Modulo per la presentazione delle osservazioni per i piani/programmi/progetti sottoposti a procedimenti di valutazione ambientale di competenza statale

ID: Codice procedura (ID_VIP/ID_MATTM):10844

Impianto per la produzione di energia elettrica da fonte eolica, costituito da 6 aerogeneratori della potenza complessiva di 37,2 MW, un sistema di accumulo da 25 MW e relative opere connesse in località "Rempillo" nel comune di Pitigliano (GR).

ALLEGATO alle OSSERVAZIONI all' IMPIANTO EOLICO denominato REMPILLO nel COMUNE di PITIGLIANO (GR). Composto da n. 5 immagini e n. 5 pagine

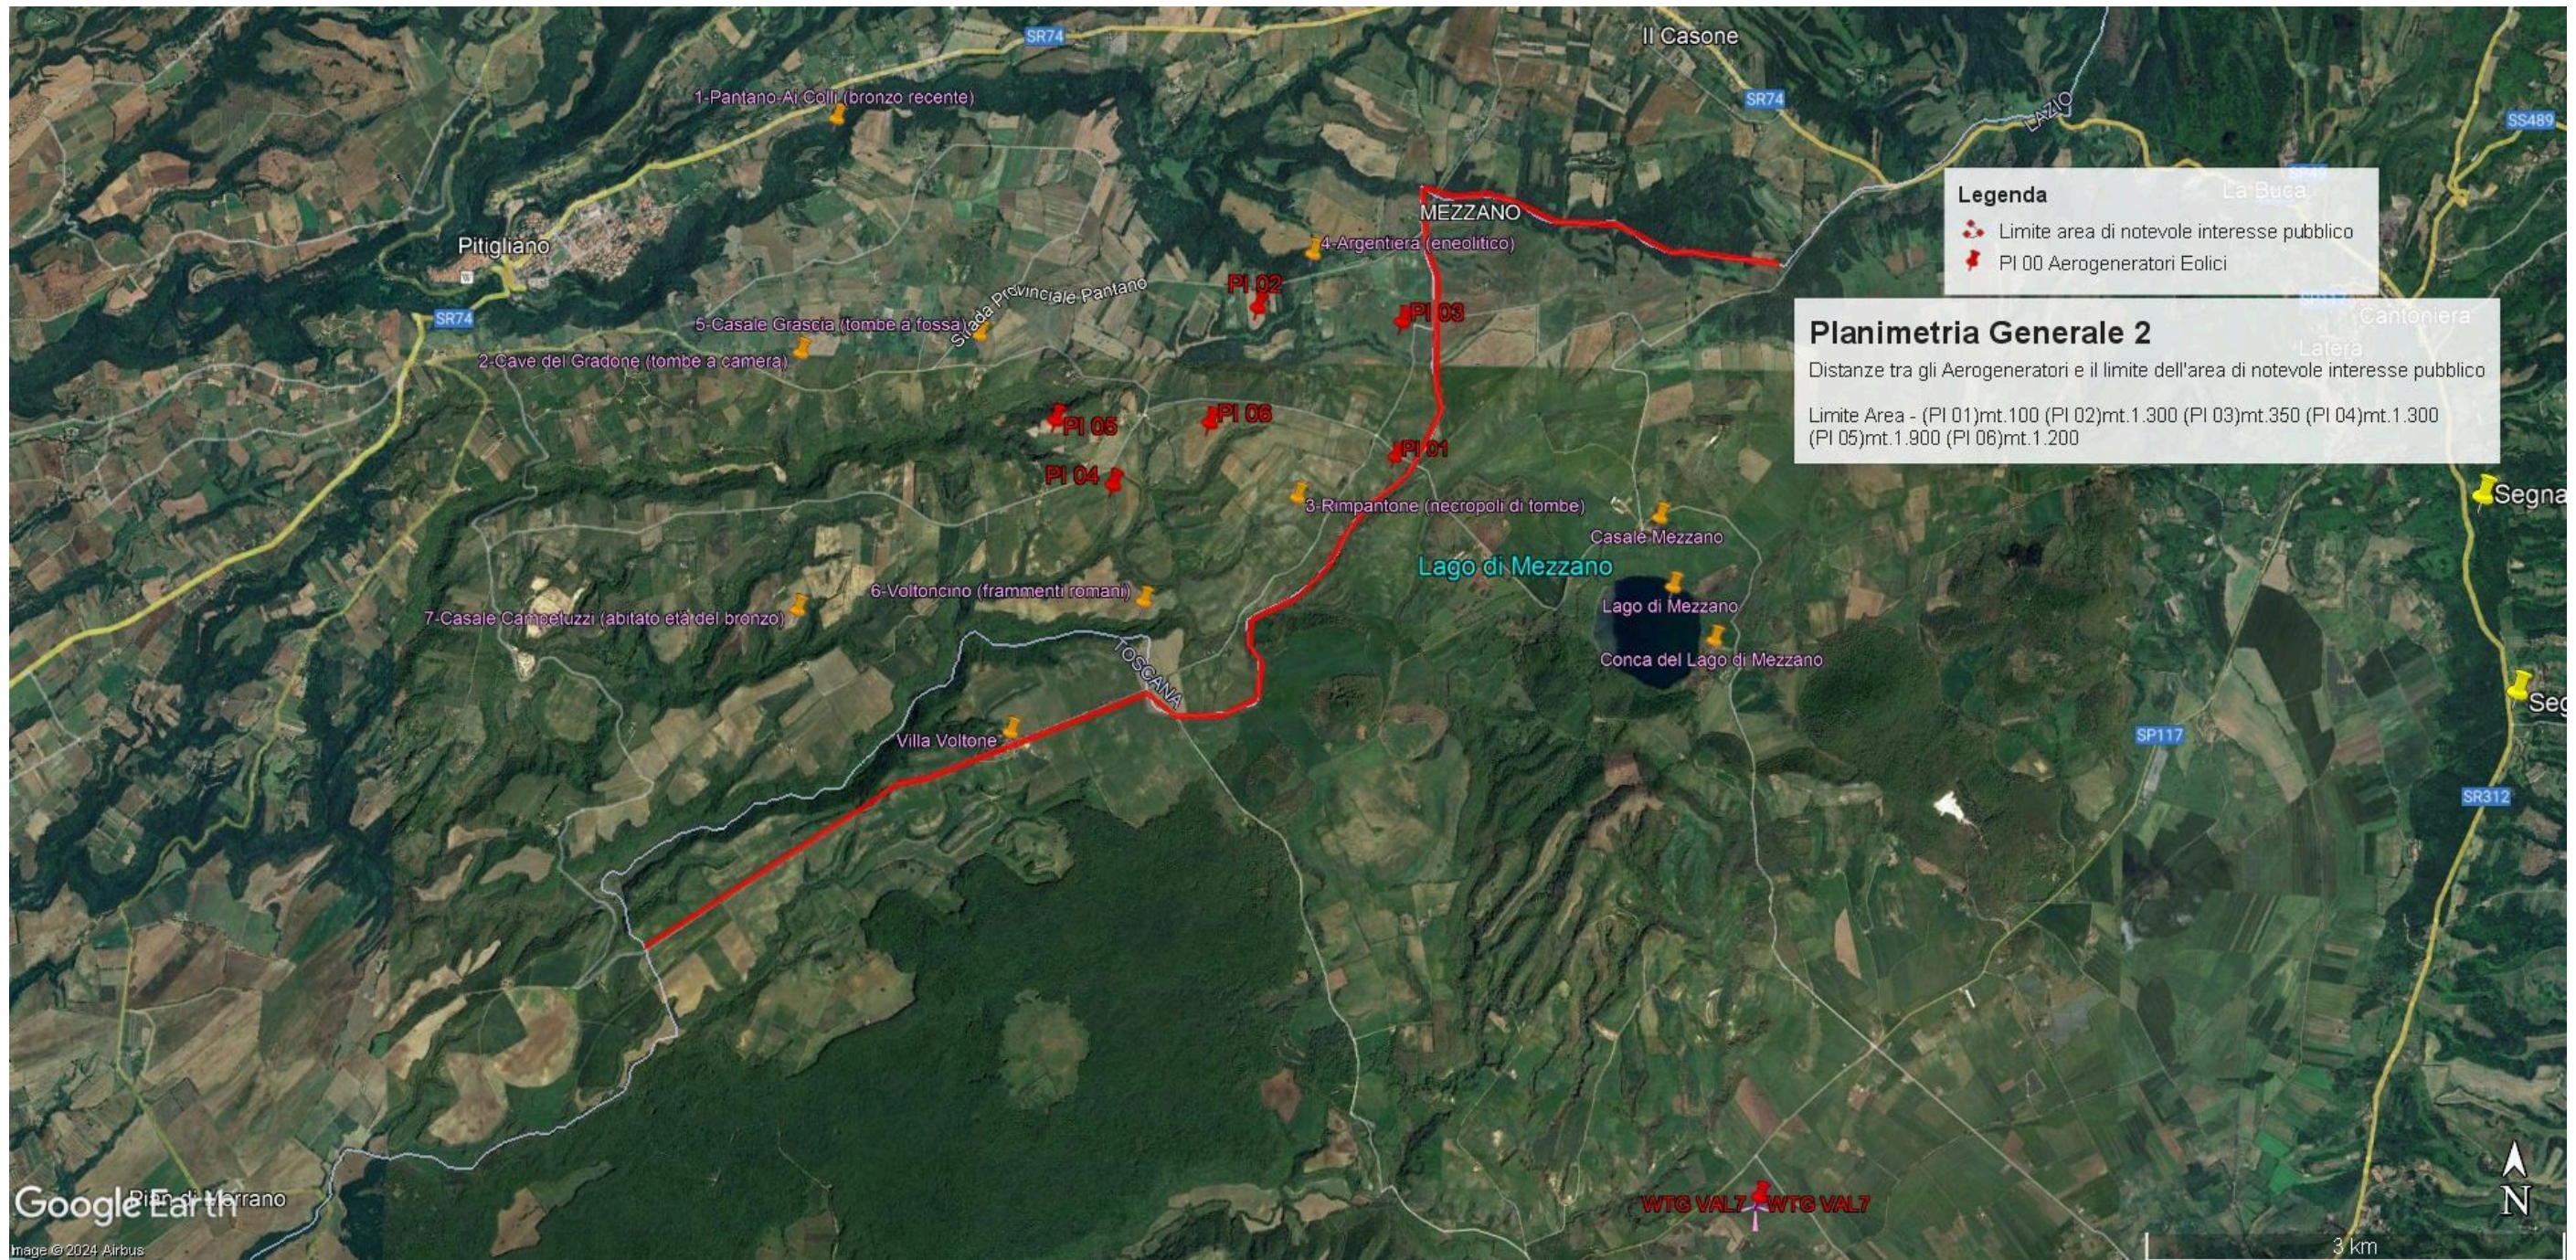
Quindi anche la Regione come Ente deputato dalla normativa nazionale a legiferare sulle aree idonee e non idonee si è espressa riguardo al fatto che abbia assolto ai doveri e alle quote stabilite dal PNIEC e in ambito regionale la provincia di Viterbo è stata quella con il più alto tasso di impianti FER tra tutte e quindi ormai satura ed il cumulo degli impianti FER installati, autorizzati e in progetto rappresenta una elevata criticità per la sostenibilità ambientale di ulteriori eventuali iniziative. L'impianto eolico “ Rempillo” pur essendo “esterno al confine provinciale e regionale ma nelle sue immediate vicinanze (a soli 100 metri i primi due aerogeneratori) oltre ad impattare sul territorio e sulle economie di tre Comuni del Lazio (Farnese, Valentano e Latera) si trova nelle

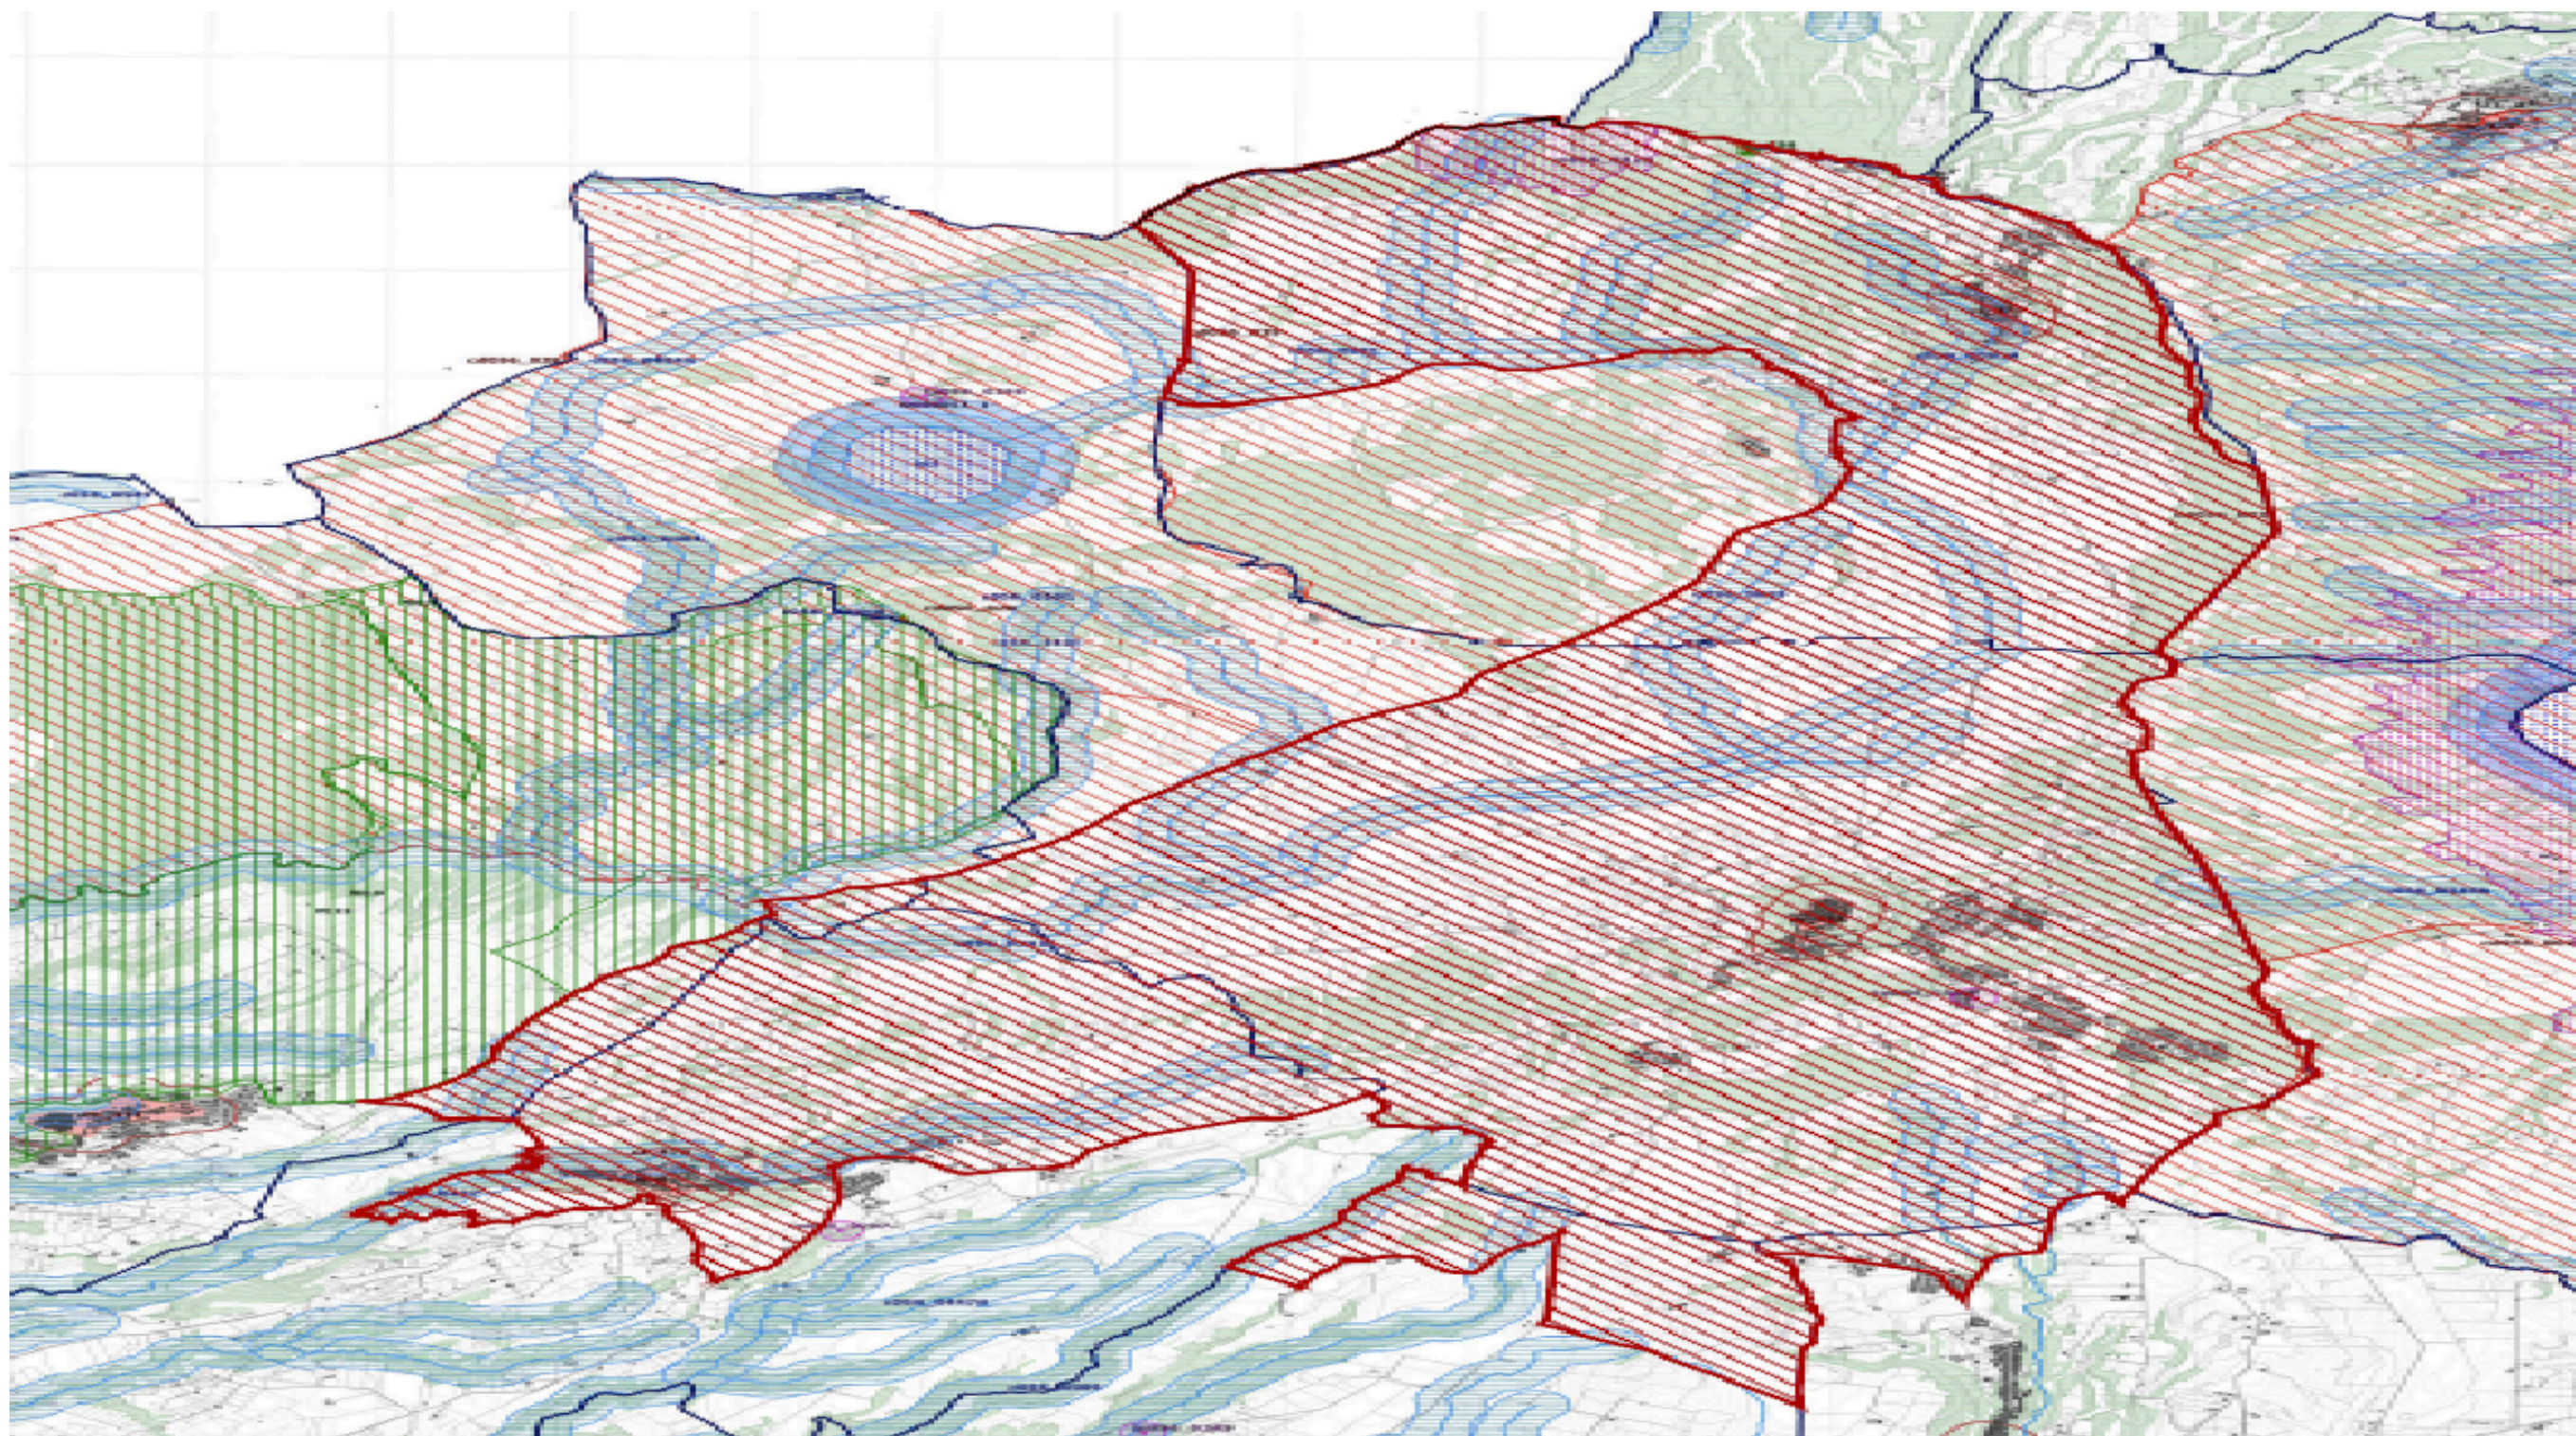
Alla luce del combinato disposto dal "vincolo sul patrimonio paesaggistico (artt. 136 e ss. e 142 del decreto legislativo n. 42/2004 e ss.mm.ii.) e sui beni culturali" (artt. 10 e ss. del decreto legislativo n. 42/2004 e ss.mm.ii.) e dal comma 8 lettera c-quarter del D.Lgs 191/2021 e ss.mm.ii si evince che, ad oggi, le aree in cui sono previsti gli insediamenti dei sei aerogeneratori dell'impianto eolico denominato "Rempillo" non sono idonee perché ricadono tutte all'interno della fascia di rispetto dei **beni paesaggistici di notevole interesse pubblico denominati "Conca del Lago di Mezzano e territorio circostante" (D.M. 22.05.1976)** comprendente anche il **vincolo "Selva del Lamone" (D.M. 22.05.1984)** tutelati **dall'art. 136 del Codice del Beni Culturali e del Paesaggio** e in particolare un aerogeneratori (P01) è a 100 metri dal primo vincolo citato e gli altri cinque compresi in una distanza massima tra 1 km e 2 km (vedi immagine n. 1 dell'ALLEGATO). Nella fascia di rispetto dei 3 km anche la porzione di vincolo rappresentato dalla Selva del Lamone che gode di altre importanti tutele in quanto Riserva Naturale regionale (L. 394/91 e L.R. 29/97), Zona di Protezione speciale (ZPS) insieme ai Monti di Castro collegati tra loro da una Zona di Conservazione Speciale (ZSC), il sistema fluviale Fiume Fiora-Olpeta. La Selva del Lamone oltre il vincolo paesaggistico di notevole interesse pubblico che la rende area non idonea all'installazione degli impianti FER anche nelle sue fasce di rispetto dei 3 km, gode di un'altra tutela che ne rivela l'importanza di area di importanza internazionale per l'avifauna IBA (012) che viene collegata all'altra IBA (099) Lago di Bolsena attraverso la ZPS Caldera di Latera e la ZSC Lago di Mezzano che insieme sono compresi nel vincolo paesaggistico "Conca Lago di Mezzano..." e verranno uniti dal nuovo vincolo paesaggistico "*Ambito paesaggistico, geologico e geomorfologico dell'orlo della caldera di Latera e delle sue pendici interessate dai centri eruttivi periferici*" (si veda a riguardo la proposta pubblicata sul sito del MIC in data 09/08/2023 e

l'immagine n. 2 dell' ALLEGATO) all'area di notevole interesse pubblico "Conca del lago di

Bolsena” (D.M. 24.10.1960). Praticamente una vasta zona che per interesse paesaggistico e naturalistico oltre che storico, archeologico e identitario rappresenta un unicum nel panorama nazionale.
